AOT延長等に用いる自主対策設備の削除に伴う 保安規定の変更について

2024年1月16日
東京電力ホールディングス株式会社

図1 変更箇所の抽出フロー

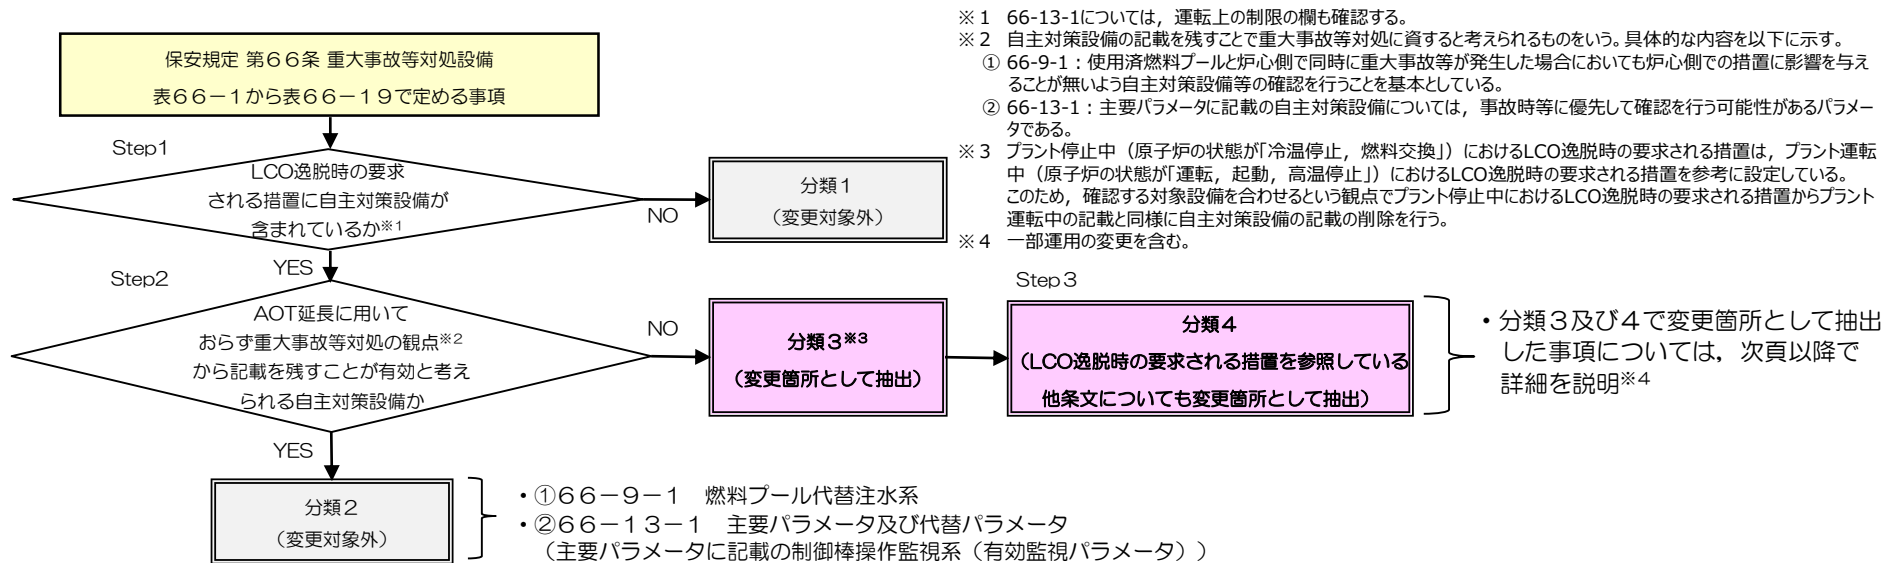
- 保安規定第66条 重大事故等対処設備 表66-1から表66-19について、LCO逸脱時の要求される措置から自主対策設備の記載を削除することを基本とする。
- ただし、AOT延長に用いておらず重大事故等対処の観点から保安規定へ記載を残すことが有効と考えられる自主対策設備は削除対象外と整理する。
- 今回の変更認可申請の中で変更する関連箇所について、以下の手順で抽出した。（抽出フローを図1に示す。）

手順	内容
Step 1	LCO逸脱時の要求される措置に、設置許可「技術的能力」における自主対策設備が含まれているかを確認する。※1
Step 2	AOT延長に用いておらず重大事故等対処の観点※2から保安規定へ記載を残すことが有効と考えられる自主対策設備かどうかを確認する。
Step 3	上記整理で変更箇所として抽出されたLCO逸脱時の要求される措置が、他の保安規定条文において参照されているかどうかを確認する。

66-11-3「海水移送設備」

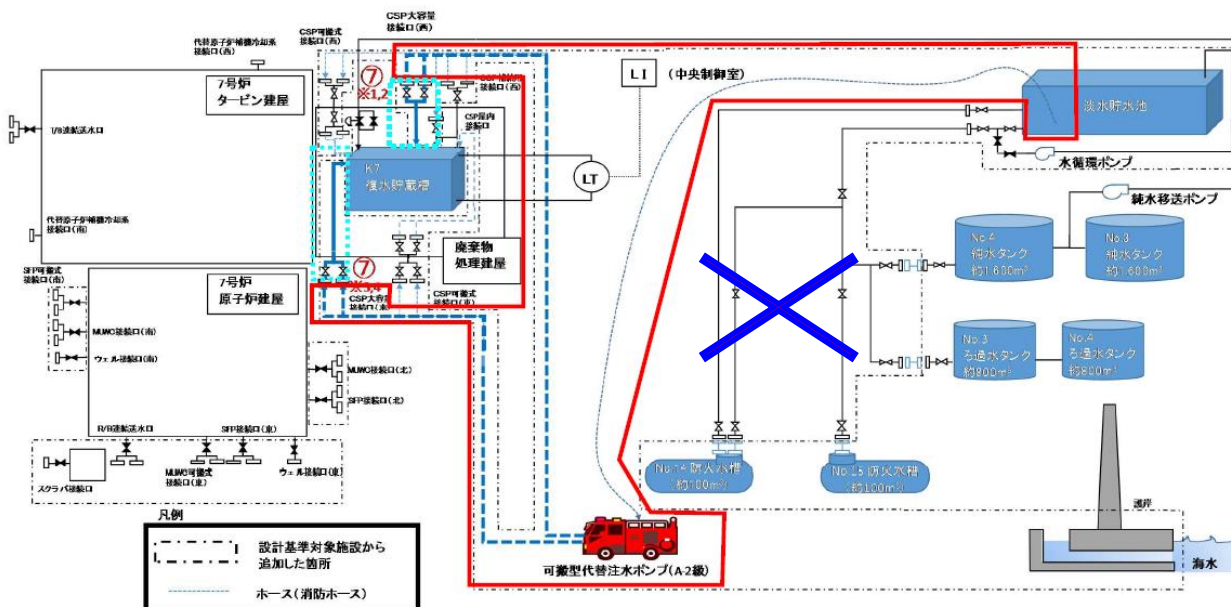
- ▶ 第66条（66-11-3 海水移送設備）において、LCO逸脱時に代替措置として「代替品の補充又は淡水貯水池からの移送が可能であることの確認等」を実施することとしており、その具体的な内容を以下のとおり定めている。

代替措置は代替品の補充（可搬型ポンプの補充等）又は淡水貯水池からの移送が可能であることの確認をいう。なお、淡水貯水池からの移送が可能であることは、可搬型代替注水ポンプ（A-2級）又はあらかじめ敷設してあるホースを使用した自重による淡水の移送ができることをいう。

- ▶ このうち、「あらかじめ敷設してあるホースを使用した自重による淡水の移送」については自主対策設備に位置付けられていることから、淡水貯水池からの移送として実施する事項はSA設備である可搬型代替注水ポンプ（A-2級）を用いた移送とすることをTS-25において明記する。

7. 本変更に伴う保安規定の適用時期

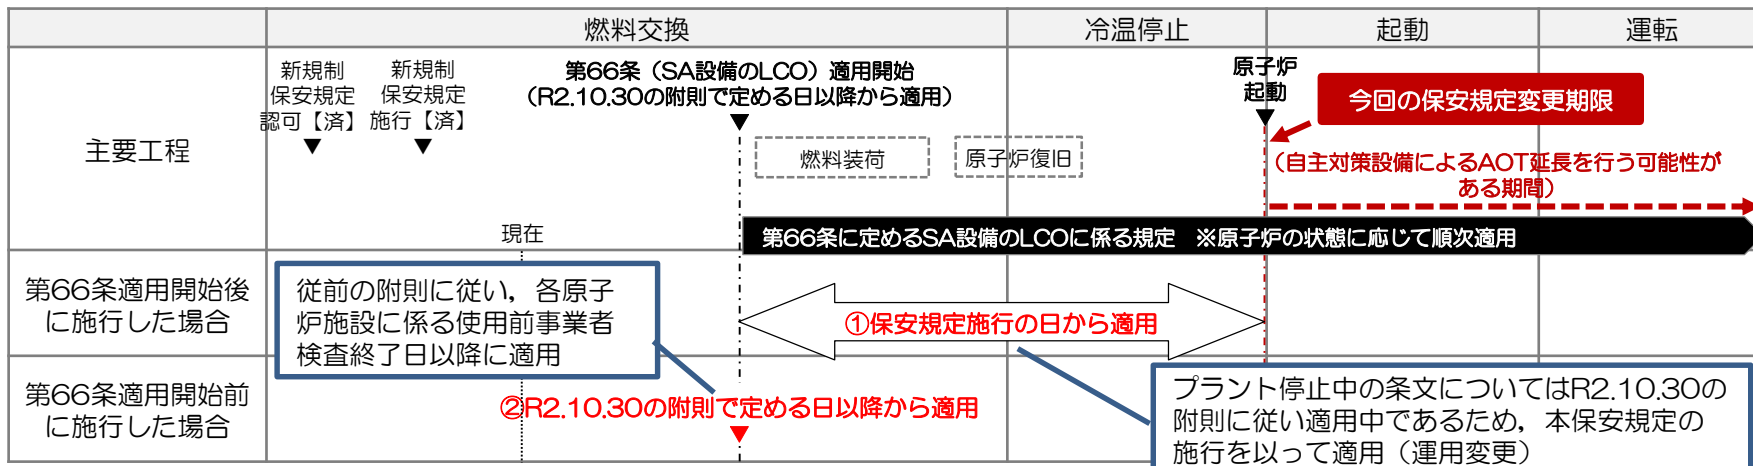
- 自主対策設備をプラント停止に係るAOT延長に用いている原子炉の状態は「**運転、起動、高温停止**」であるため、これらの状態に入る前までに保安規定の変更を行う。
- なお、第66条に定めるSA設備のLCOに係る規定は、現在未適用であり、令和2年10月30日の附則に定める日（各原子炉施設に係る使用前事業者検査終了日以降に適用する）から適用となる。
- 上記を踏まえ、施行時期に応じた下図のいずれかのタイミングで適用する旨を附則に定める。

①
 2. 本規定施行の際、規定の適用については、原子炉の状態が「運転、起動、高温停止」となる前において、本規定施行の日から適用する。ただし、本規定施行の日が附則（令和2年10月30日 原規規発第2010305号）で定める日より前の場合は、当該附則で定める日から適用する。
